## COMMERCES CORVESY CONTRAINTES et RECOMMANDATIONS

## 1- MISSIONS CONFIEES AU CEBTP ET A VERITAS EN 2010

### REPERAGE DES VOILES ET ALLEGES AUSCULTEES PAR LE CEBTP

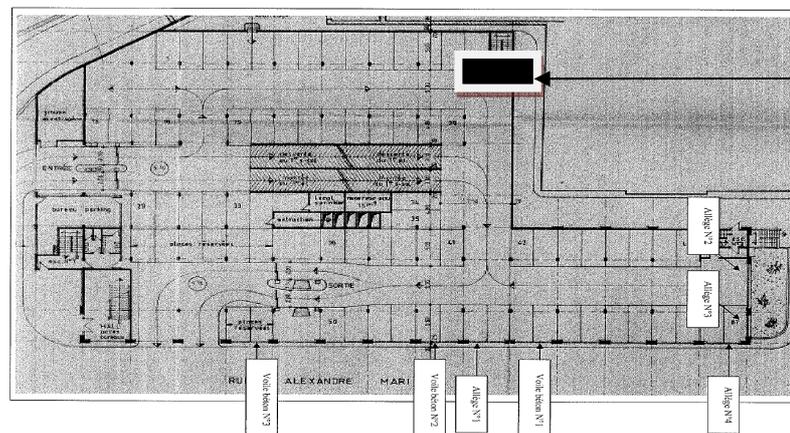
Les armatures des allèges sont constituées d'une seule nappe d'acier au centre, dont les sections d'acier sont variables.

Il n'a pas été détecté d'éléments structurels porteurs dans les allèges auscultées.

**Leur démolition n'engendre pas la nécessité de mettre en œuvre des renforts structurels.**

- **Cependant après analyse des voiles béton du RDC**, il apparaît que ces voiles participent au contreventement du bâtiment. **En conséquence leur démolition est à proscrire.**

- **La structure du bâtiment est constituée principalement en béton armé et ponctuellement en maçonnerie d'agglomérés de ciment.** Aucun désordre significatif n'a été observé.
- **Les allèges pourront être modifiées voire supprimées** sans conséquence sur la pérennité du bâtiment.
- **La suppression des voiles bétons est à proscrire**
- **Il a été constaté la présence de renforts métalliques** dans certains locaux, destinés à des reports de charges sur des porteurs verticaux. **Ils sont portés sur les plans transmis et devront être maintenus en place quel que soit le projet présenté par les candidats à l'aménagement des commerces.**
- **Pour la surcharge des planchers, la norme NFP 06-001 précise :**
  - une charge d'exploitation de 250 kg/m<sup>2</sup> pour un parking VL
  - une charge d'exploitation puvant atteindre 500 kg/m<sup>2</sup> pour des boutiques et annexes.
